# Integrale Tafel 12 januari 2021

## Betreft verbouw [REDACTED]

*Bestaande situatie*

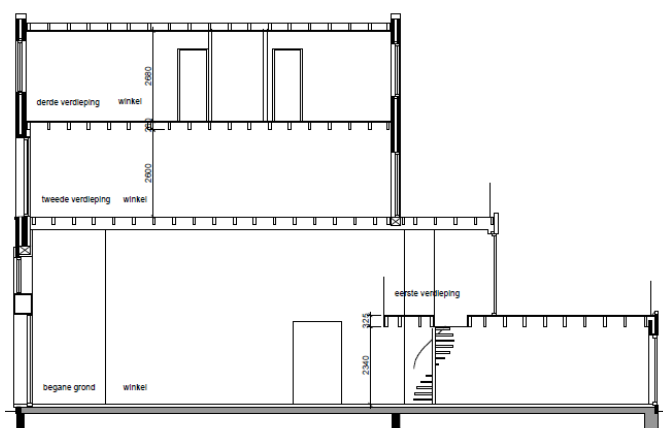
De oorspronkelijke achtergevel van dit pand is daarom die welke in de bestaande situatie nog op bouwlaag 3 en 4 te zien is:

Deze lijn is de basis voor de toetsing aan het afwijkingenbeleid.
